## 改善箇所説明図

クレーンのブーム内シリンダ格納位置

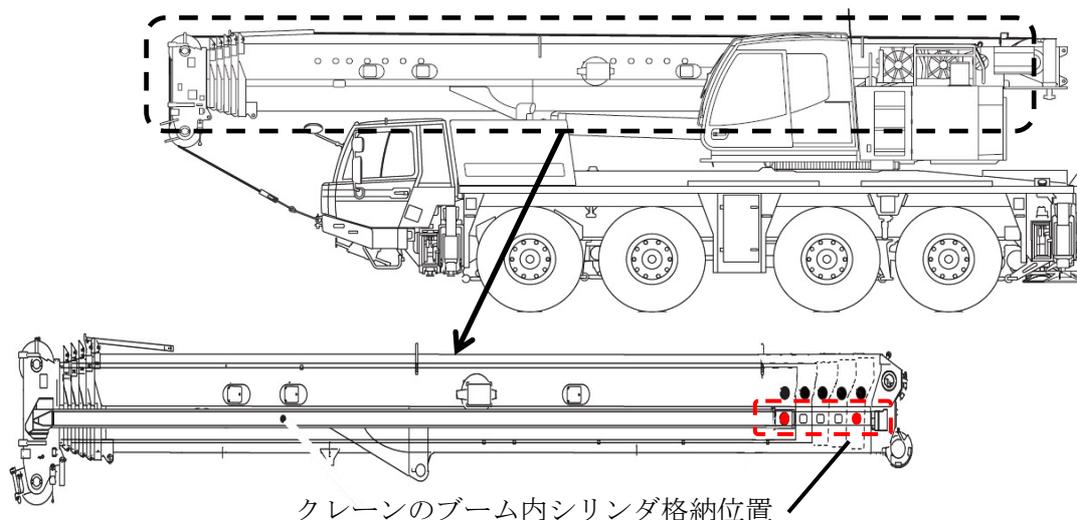
基準不適合発生箇所 取扱説明書に車両走行時のブーム内シリンダの格納位置を記載していない。

〔 クレーン車の取扱説明書において、クレーンブーム内のシリンダの格納位置が明記されていないため、シリンダの格納位置によっては、保安基準第55条の規定に基づく基準緩和を受けた軸重を超えてしまう。 〕

- ① 全車両、取扱説明書に説明追加のシールを貼り付け、クレーン運転席にクレーン格納姿勢に関する銘板を追加する。
- ② クレーンブーム内のシリンダが自動的に格納位置に戻らない車両については、過負荷防止装置(AML)のプログラムを書き換え、自動的に格納位置に戻るようにする。

クレーン運転席内スイッチパネル右に銘板を貼り付ける。

走行前に必ず通常伸縮操作でブーム長さを全縮し、伸縮動作完了のメッセージが表示されることを確認してください。
